中国船级社

远洋渔船检验发现典型问题分析汇编
(2018年)

中国船级社 2018 年远洋渔船检验发现典型问题汇编

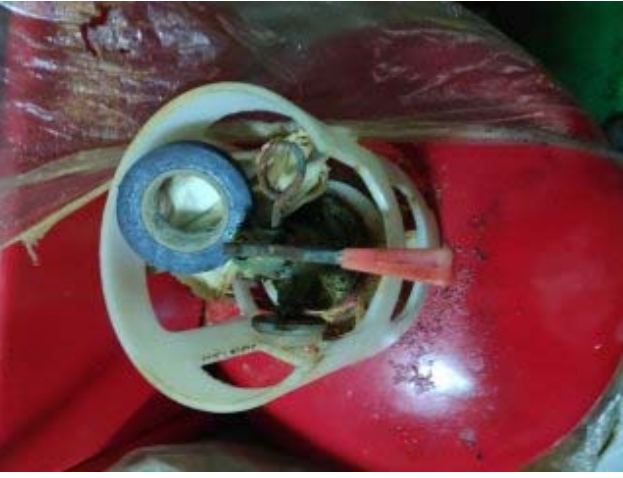
序号	检验发现问题及图片实例 (如有时)		不满足检验依据具体条款	问题处理情况
26	舷灯灯箱未用无光黑漆喷涂		规则第十二篇 第 2 章 2.1.8	舷灯灯箱用无光黑漆重新喷涂
27	船员私拉电线		规则第一篇第 1 章 1.11.1	拆除私拉电线
28	船上没有备用灭火器		规则第九篇 第 2 章 2.18.2, 第 3 章 3.11.2, 第 4 章 4.11.2, 第 5 章 5.8.1.2	重新配备备用灭火器
29	45m 以上的渔船上没有按要求配备救助艇		规则第十篇第 2 章第 1 节	按要求配备救助艇
